ENQUÊTE PUBLIQUE

PROJET D'AMENAGEMENT D'UN CARREFOUR A FEUX SUR LES COMMUNES DE BALLAINVILLIERS ET SAULX-LES-CHARTREUX

Allée des Primevères Ballainvilliers

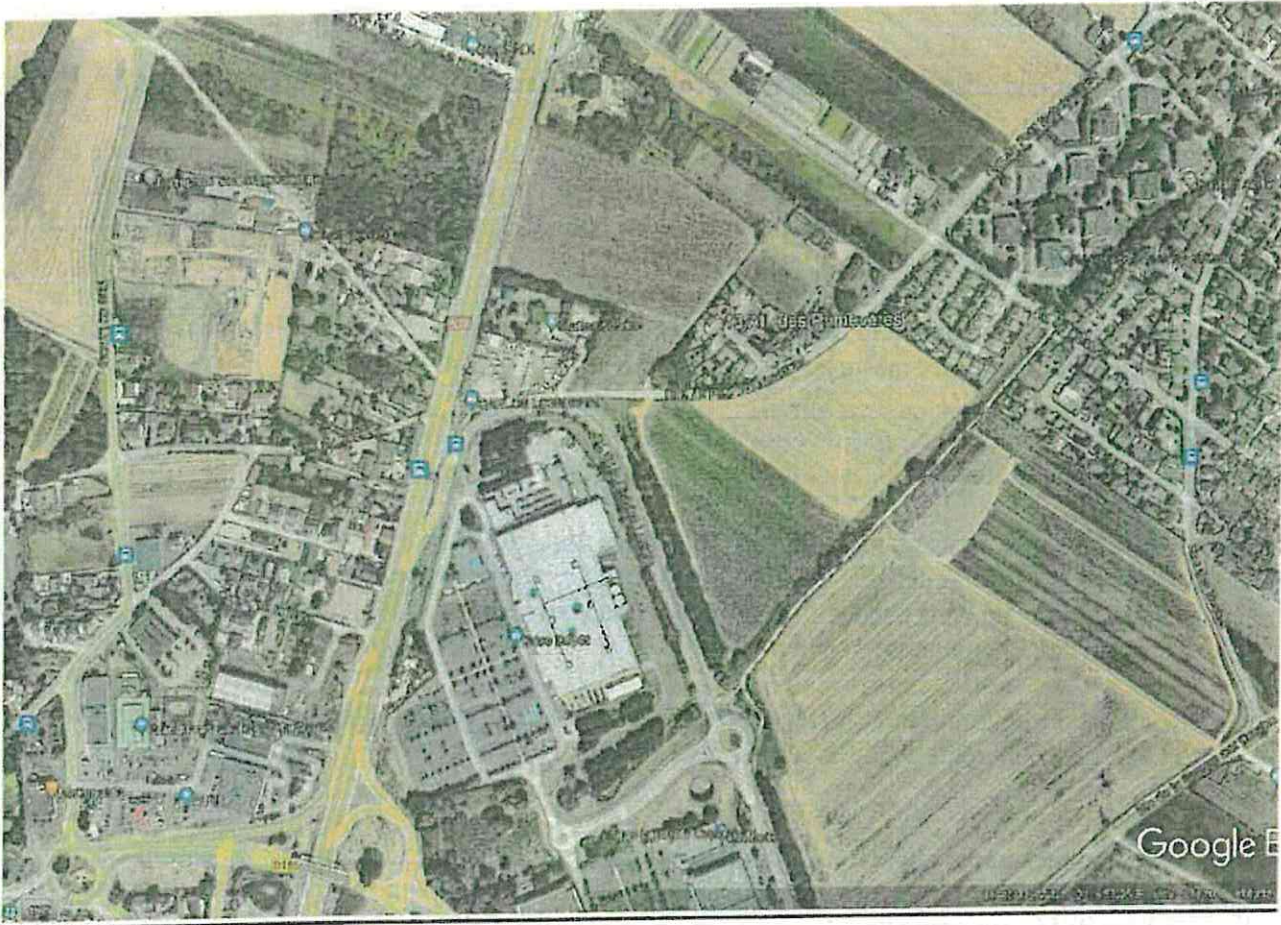
Bonjour cette contribution doit éclairer le Commissaire Enquêteur et le Département de l'Essonne sur deux incohérences de l'étude d'impact au regard d'un merlon existant sur l'avenue des Tuileries avant voie nouvelle en prolongement et d'une démolition de bâtiments non pris en compte dans les mesures phoniques.

Pourquoi protéger des habitations à 250 mètres d'une voie en devenir sur l'avenue des Tuileries et ne pas daigner protéger le Lotissement Allée des Primevères à portée d'une voie nouvelle à près de 100 mètres des habitations. Un préjudice et une lacune énormes.

Les emprises de la voie nouvelle au nord de la rue de la Tuilerie ont été réduites pour limiter les impacts sur les terres agricoles, aussi, il n'est pas possible de prolonger le merlon existant.

Les études acoustiques démontrent que réglementairement, des protections ne sont pas nécessaires (seuils réglementaires non atteints).

Toutefois, pour ne pas obérer l'avenir, les études (avant-projet et projet) prendront en compte la possibilité de positionner un écran anti-bruit le long de la voie nouvelle.

Plan des travaux

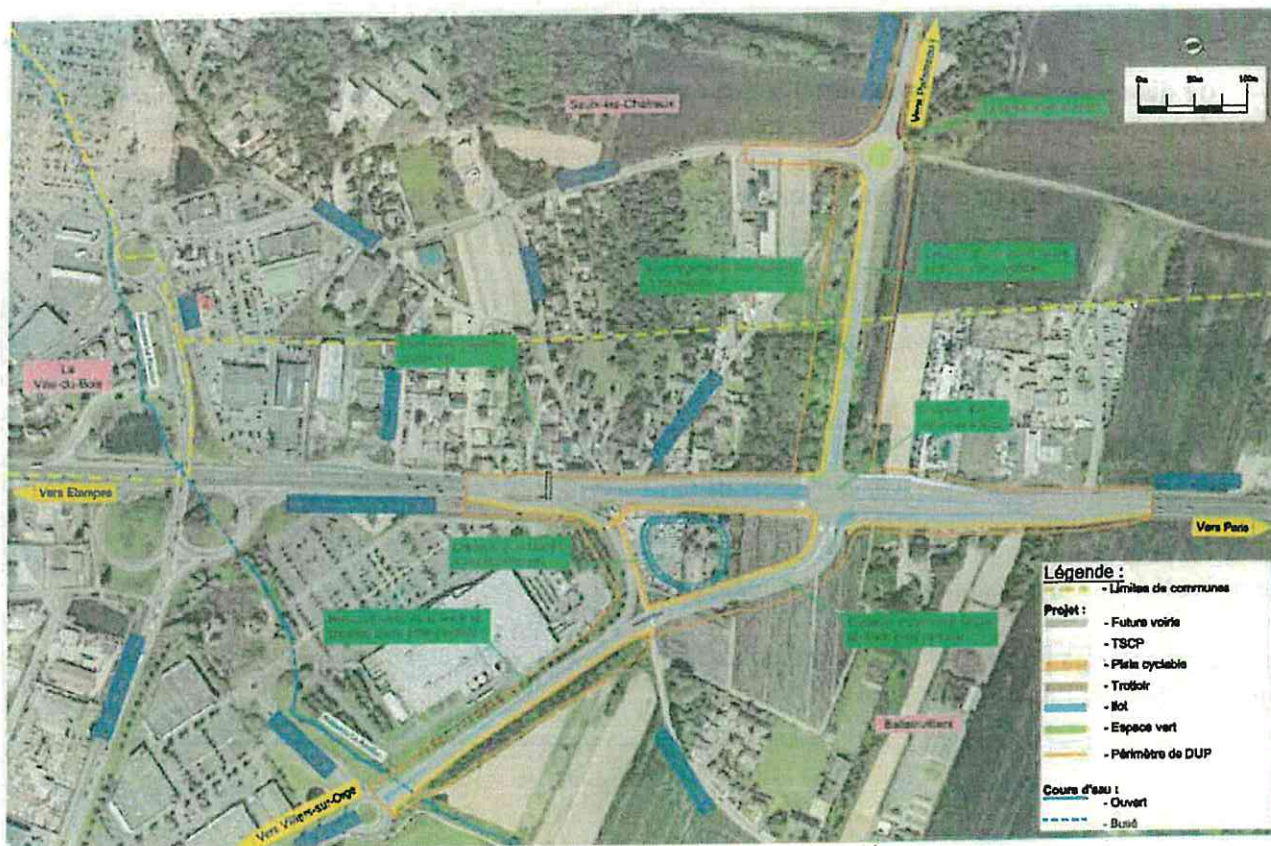
Il n'est toujours pas prévu les protections phoniques dont j'avais déjà souhaité la fois précédente la prise en compte. Une Association de riverains m'ayant sollicité, a souhaité d'ailleurs le prêt d'un sonomètre tel que le Plan de Prévention de Bruit voté en juin 2021 par la Communauté de PARIS SACLAY le précisait, ce qui pourra compléter et confirmer les mesures ultérieures à prendre.

Outre cette protection sonore dont la forme est à définir, il m'apparaît nécessaire de compenser toute nuisance inexistante à ce jour par tout moyen adapté. »

Dans l'intérêt du public, alors même que le dossier complet de mesures acoustiques de juin 2021 ne figure pas dans le dossier d'enquête lui-même, il apparaît indispensable que le maître d'ouvrage s'engage dès à présent à faire réaliser lors des travaux de voirie les protections acoustiques envisagées dans la réponse ci-dessus.
